# Advies Winningsplan 2016

versie 4

9 MEI 2016

Bij brief van 19 april 2016 heeft u ons college gevraagd een advies te geven op het Winningsplan Groningen Gasveld 2016, zoals NAM dat heeft opgesteld en u dat ons heeft doen toekomen. Met dit adviesrecht wordt vooruitgelopen op de wijziging van de Mijnbouwwet. Daaruit maken wij op dat u waarde hecht aan de visie van lokale en regionale overheden inclusief de veiligheidsregio en de waterschappen als het gaat om het ingrijpende dossier van de gaswinning in het Groningenveld.

Tabel 1: Te winnen hoeveelheden per cluster in de verschillende scenario's:

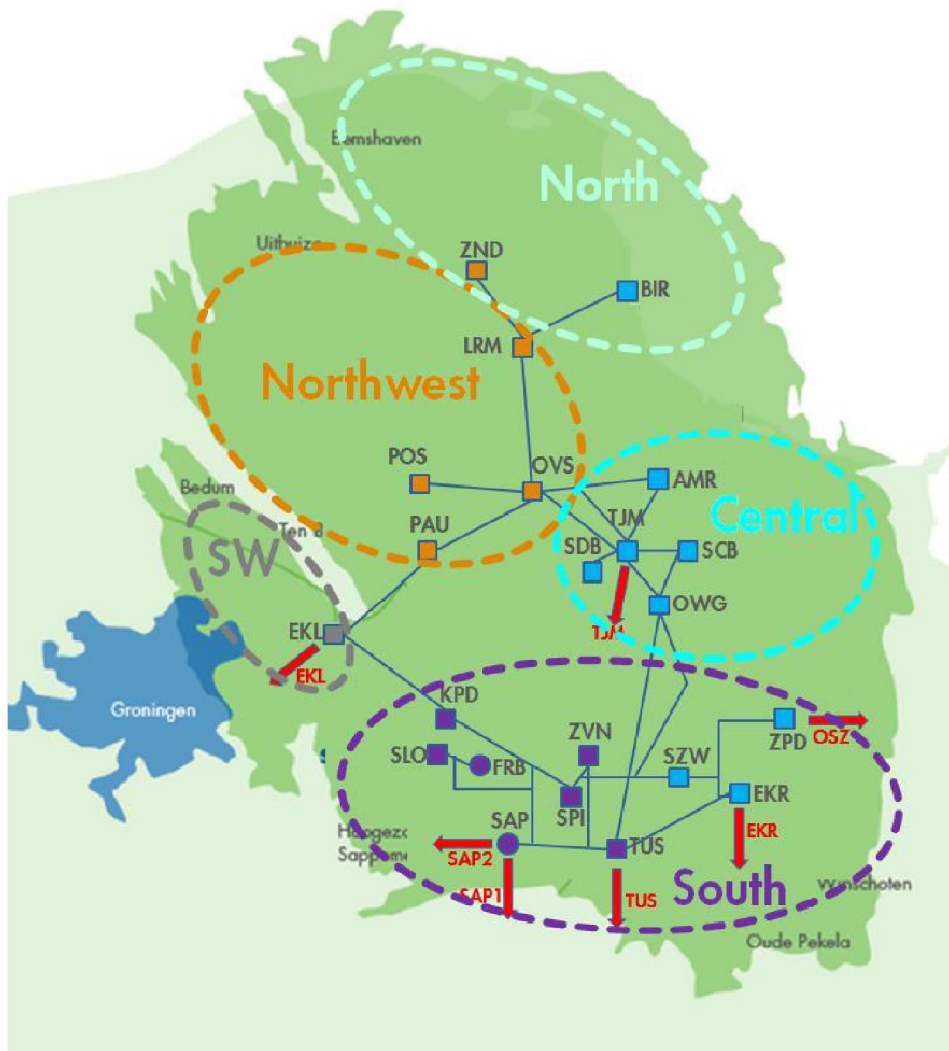
De geoptimaliseerde gebiedsindeling heeft NAM bepaald aan de hand van een meer gelijkmatige drukverdeling over het veld<sup>13</sup>. Uit het winningsplan blijkt echter niet altijd dat alle zes de scenario's zijn doorgerekend. Zo is voor de bepaling van de risico's voornamelijk de doorrekening van 33 bcm voor de geoptimaliseerde gebiedsindeling gebruikt.

In het winningsplan stelt NAM voor om voor het eerstvolgende gasjaar (2016-2017) de heersende verdeling over de clusters te handhaven.
